Referencia : **Exp. N° 14.833/2019.**
Recurrente : **M.O.P.C. N° 1638/2019//CORREDOR VIAL BOTANICO//-MIN. DE OBRAS PUB. Y COMUNICAICIONES--- SRIA. GRAL.**
Motivo : **REMISIÓN COP. AUTENTICADA NOTA SNC/SG. N°801/2019-1 ANILLADO**
Fecha : **22/08/2019**

INFORME DPCA N° 271/2019

Ref.: Implementación del Plan de Gestión Ambiental (PGA). Proyecto "Avenida Costanera Norte – Segunda Etapa y Conexión (Avda. Primer Presidente) con la Ruta Nacional Nº 9"

REFERENTE: Verificación Plano de Afectación Arbórea Proyecto Costanera Norte

Se adjunta Resolucion N° 211/2018 y Plano de Afectacion Fraccion A Proyectado por la Direccion General de Desarrollo Urbano

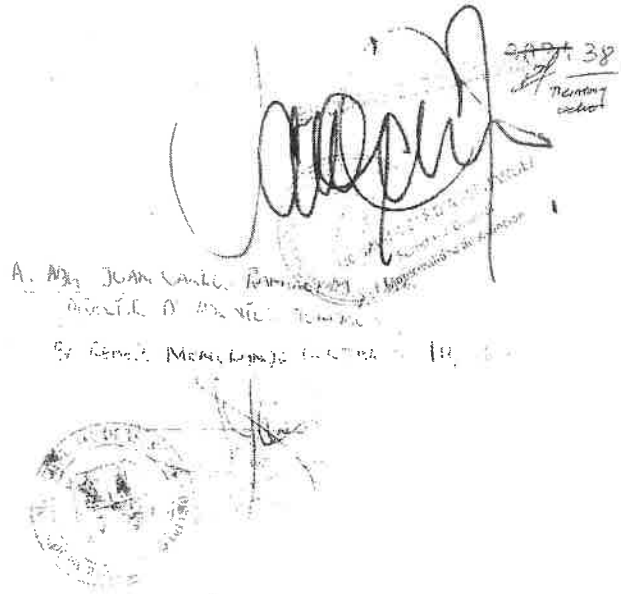
En consecuencia, éste Dpto de Recursos Naturales y Adecuación Ambiental reitera la solicitud elevada a la Dirección General de Desarrollo Urbano, por la cual se solicita se ajuste el Relatorio de Impacto de Medio Ambiental (RIMA) del "PROYECTO: MEJORAMIENTO Y CONSTRUCCIÓN DE LA CONEXIÓN (AVDA. PRIMER PRESIDENTE) DE LA AVENIDA COSTANERA NORTE DE ASUNCIÓN (SEGUNDA ETAPA) Y LA RUTA NACIONAL N° 9, al Plano de Afectacion Fraccion "A proyectado por la Dirección General de Desarrollo Urbano", el cual hace referencia a una Superficie de **1ha 6.865 m² 9.038 cm²**
